Van: "[REDACTED]"
Verzonden: woensdag 23 april 2025 08:27
Aan: "[REDACTED]" <[REDACTED]@odijsselland.nl>; "[REDACTED]" <[REDACTED]@dalfsen.nl>
Onderwerp: RE: adviesverzoek opvanglocatie Engellandweg, o

Advies op hoofdlijnen (hoofdlijnen zijn niet helemaal gelukt):

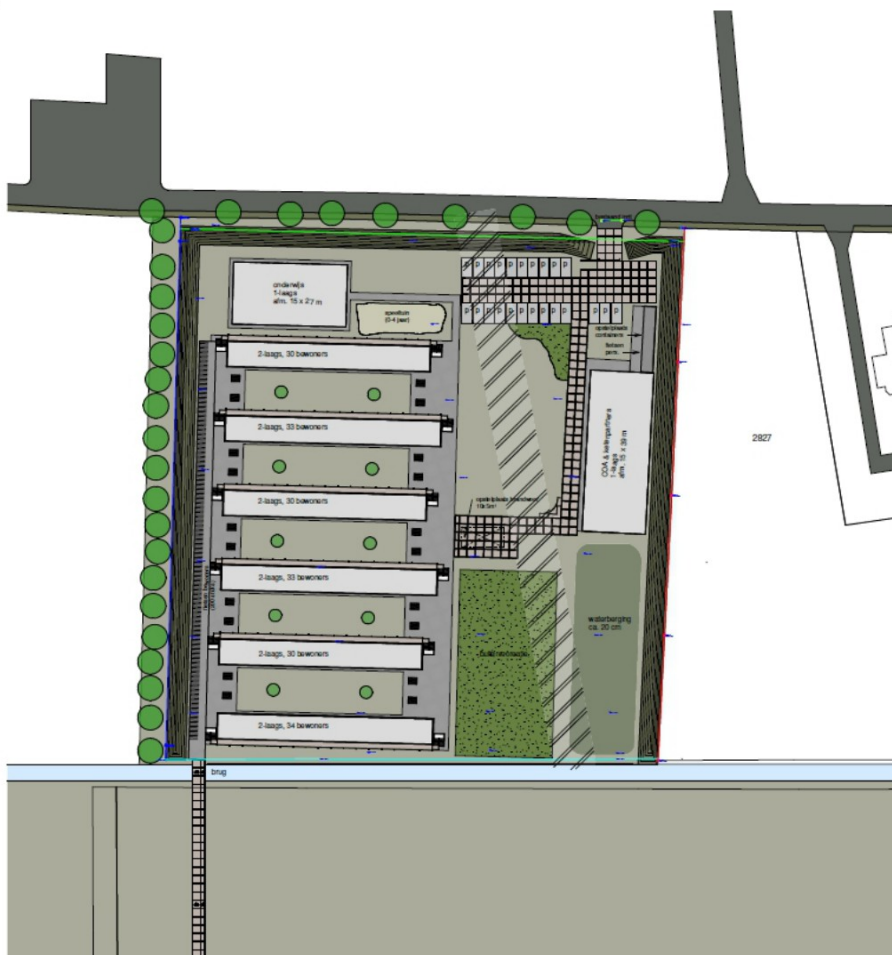
- Tekening en info aarden wallen. Laat de onderstaande tekening met de locatie van de aarden wallen en hoogten daarvan meenemen in de ruimtelijke onderbouwing.

Ik lees dat er grond/geluidswallen aan de oost-, zuid- en westzijde worden gerealiseerd. Is dat inderdaad de bedoeling? Is dat zeker en hoe hoog worden die wallen dan?

Er komen 3 grondwallen in noord-, oost- en westzijde van 2,5 meter hoog. Zie afbeelding hieronder, de 'dikke lijnen' zijn de grondwallen.
